改善箇所説明図

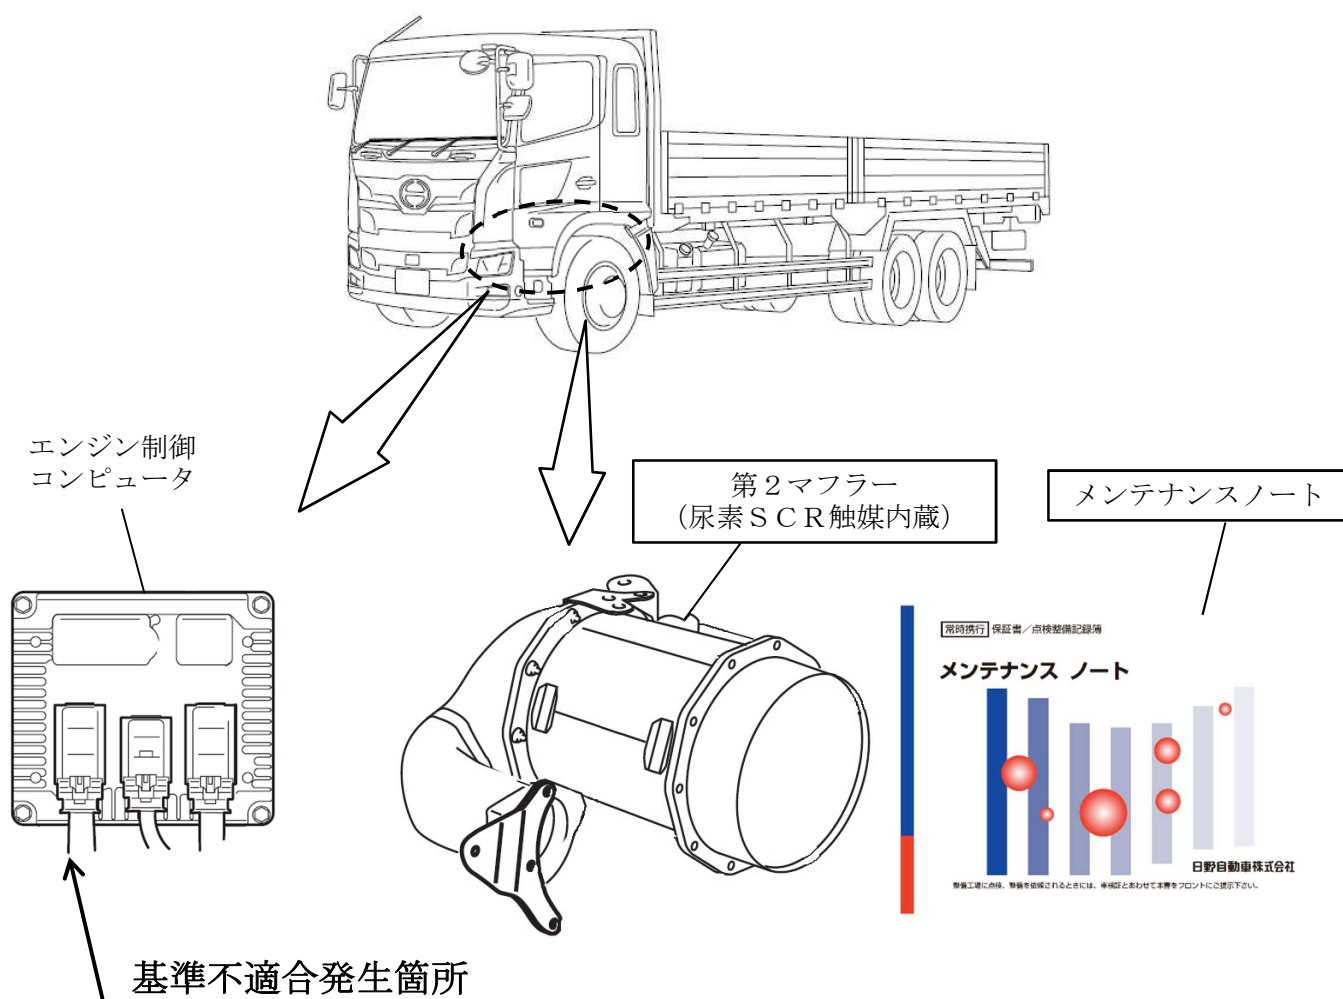
E13Cエンジン搭載車において、DPR再生用制御プログラムが不適切なため、高回転高負荷条件でのDPR再生中に尿素SCR触媒温度が想定より高温となり、触媒劣化の進行が早くなることがある。そのため、そのまま使用を続けると排出ガス中の窒素酸化物の排出値が規制値を超えるおそれがある。

全車両、暫定措置として、浄化率の点検を行い、基準値を超える場合は触媒を交換する。
また、メンテナンスノートの点検整備項目にSCR触媒の浄化率点検を追加する。
なお、恒久対策が決定し次第、改めて措置を実施する。

識別：改善実施済車には、所定の位置に白色ペイントを塗布する。
